Centrale photovoltaïque de la zone de desserrement de Strasbourg

Note en réponse à l'avis formulé le 08/07/2025 par la Mission Régionale d'Autorité Environnementale (MRAE) du Grand Est

31/07/2025

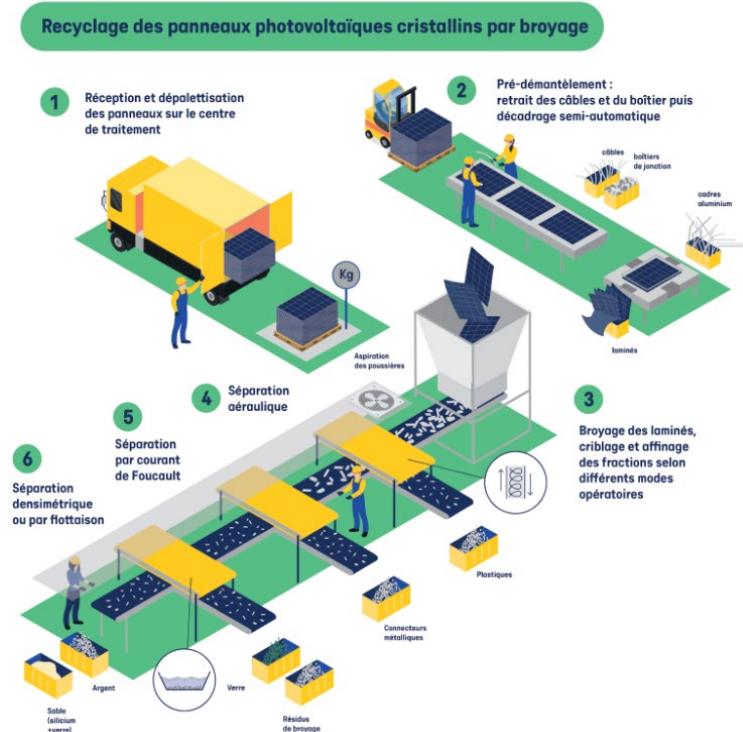
L'Ae recommande au pétitionnaire de comparer les alternatives possibles pour les choix technologiques (choix des fondations pour les tables supports, choix des panneaux : la technologie des panneaux photovoltaïques à installer au regard du risque de pollution et par optimisation du rendement, et des possibilités de recyclage...) de façon à démontrer que l'aménagement du site et les choix technologiques, après une analyse multi-critères, sont de moindre impact environnemental.

Le recyclage des panneaux solaires photovoltaïques par broyage :

La première méthode de recyclage des panneaux photovoltaïques cristallins est le broyage. Cette technique intervient notamment sur des panneaux photovoltaïques trop usagés (par exemple ayant une vitre de verre cassée). **Cette méthode est à date la plus utilisée en France et vise à fragmenter le panneau pour faciliter la séparation des composants** hétérogènes grâce à différentes étapes.

Après la réception et la dépalettisation des panneaux sur le centre de traitement, le pré-démantèlement est opéré. Les câbles, boîtiers de jonction et cadre d'aluminium sont retirés. Les boîtiers de jonction sont recyclés et utilisés pour de petits appareils ménagers tandis que le cadre d'aluminium part en fonderie.

Les plaques laminées isolées, la phase de broyage débute fragmentant les particules de différentes tailles (criblage). Le tri progressif permet ensuite de séparer chaque fraction tout au long de la chaîne de recyclage.

L'aéraulique est la première séparation. Celle-ci permet le tri des déchets en fonction de leur masse. Les particules fines sont alors aspirées et séparées du reste des composants. La séparation suivante, nommée densimétrique ou par flottaison, trie les déchets en fonction de leur densité à l'aide d'un fluide transporteur. Une opération isole le plastique, le cuivre étamé et les feuilles métallisées (contenant de l'argent). La dernière séparation s'effectue par courant de Foucault pour séparer les éléments métalliques non-ferromagnétiques. Le cuivre étamé et les résidus d'aluminium sont alors récupérés de même que le verre.

Les schémas ci-dessous représentent les plans en coupe des différents types de fondation envisageables :

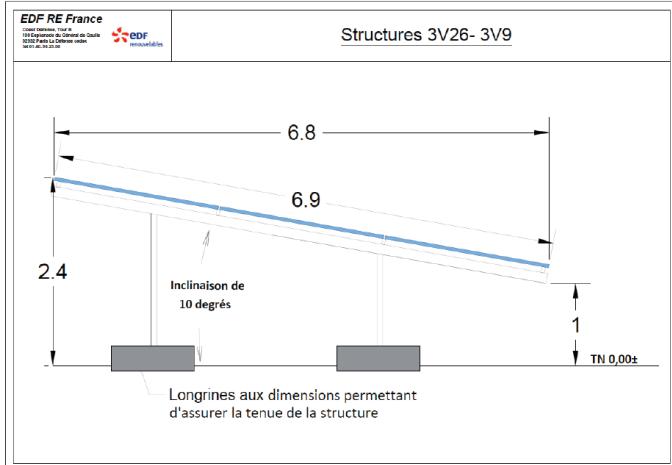
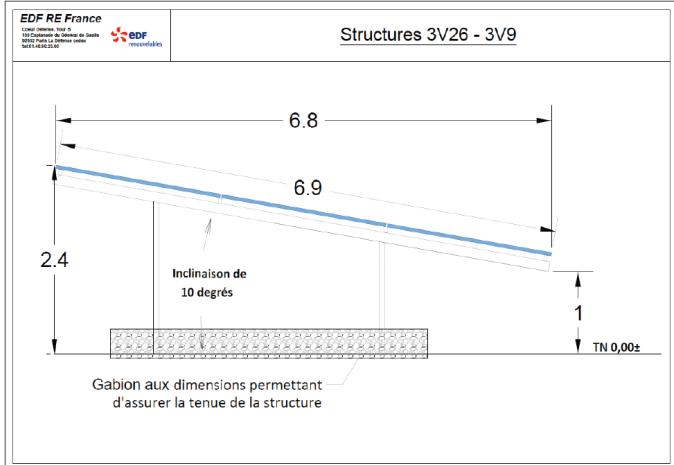
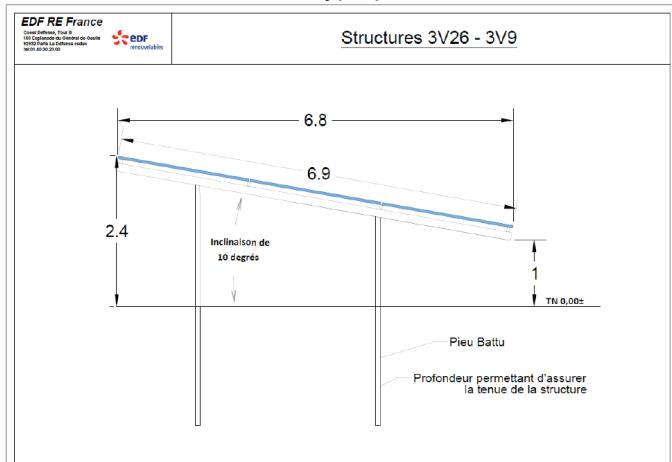
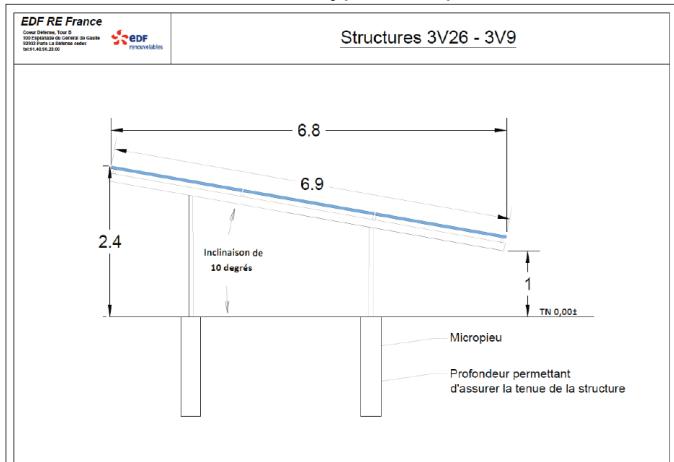
L'Ae s'interroge dans ce contexte sur l'opportunité de l'usage de fondations sur pieux qui seraient nombreux (probablement plusieurs milliers) et pourraient poser difficulté notamment en cas d'incendie de la centrale du fait de la percolation des eaux d'extinction d'un incendie dans le sol le long des nombreux pieux projetés. La nappe d'eau souterraine pourrait être également polluée par dissolution par les eaux de pluie du zinc composant les tables galvanisées supportant les panneaux ou par contamination à la suite d'un incendie, les nombreux pieux facilitant l'infiltration des eaux polluées vers la nappe d'eau souterraine.

- **expliciter ses choix techniques pour l'ancrage (nombre de pieux, profondeur des pieux, matériaux utilisés et résistance à la corrosion...);**
- **comparer l'impact environnemental des différentes technologies de fondations pour les tables photovoltaïques et choisir celle qui présente la meilleure protection de la ressource en eau souterraine au regard des risques de pollution ;**
- **dans l'hypothèse où la solution sur pieux serait choisie, mettre en place un système de surveillance et de suivi régulier de la qualité des eaux souterraines, en amont et à l'aval de la centrale, qui permettra de capitaliser la connaissance de l'impact des pieux sur l'eau de la nappe et de transmettre ce suivi à l'Agence Régionale de Santé (ARS) et à l'Agence de l'Eau Rhin-Meuse.**

Les choix techniques relatifs aux fondations sont présentés en p38 de l'étude d'impact environnementale. Le choix du type de fondation dépend des caractéristiques du site. Selon la qualité géotechnique des terrains ou encore les sensibilités environnementales du site, des fondations enterrées (pieux en acier battus, micropieux ou vissés dans le sol) ou superficielles (longrines en béton ou gabions) sont mises en place.

Pour le projet de la zone de desserrement de Strasbourg, le choix des solutions techniques retenues pour ancrer les structures au sol doit être adapté à la diversité des sols. Ainsi, à ce stade du projet, et sans étude géotechnique plus poussée, le type de fondation n'est pas totalement arrêté.

Les choix techniques relatifs aux fondations sont présentés en p38 de l'étude d'impact environnementale. Le choix du type de fondation dépend des caractéristiques du site. Selon la qualité géotechnique des terrains ou encore les sensibilités environnementales du site, des fondations enterrées (pieux en acier battus, micropieux ou vissés dans le sol) ou superficielles (longrines en béton ou gabions) sont mises en place, cf. schémas des différents types de fondations présentés au § 3 p9-10 du présent document.

Pour le projet de la zone de desserrement de Strasbourg, le choix des solutions techniques retenues pour ancrer les structures au sol doit être adapté à la diversité des sols.

Les fondations privilégiées seront enterrées de type pieux en acier battus ou micropieux. Les pieux en acier seront mis en place dans le terrain par battage mécanique jusqu'à la profondeur nécessaire pour résister aux efforts appliqués à la structure. Selon notre expérience sur ce type de terrain, l'enfoncement des pieux sera d'environ 2 m de profondeur en moyenne (maximum 3,5 m). En fonction de la nature du sol, un préforage, ou un renforcement de la base des pieux par un plot de béton (micropieux) pourra être nécessaire. La profondeur sera validée par le bureau d'étude technique et l'entreprise suivant les préconisations de l'étude de sol qui sera réalisée avant les travaux.

Le §3.3 p41 de l'étude d'impact environnementale précise par ailleurs : « La fixation des supports se fera de deux manières différentes : par longrines sur les dalles béton et par pieux battus pour les autres espaces. »

Ainsi, à ce stade du projet, et sans étude géotechnique plus poussée, le type de fondation n'est pas totalement arrêté.
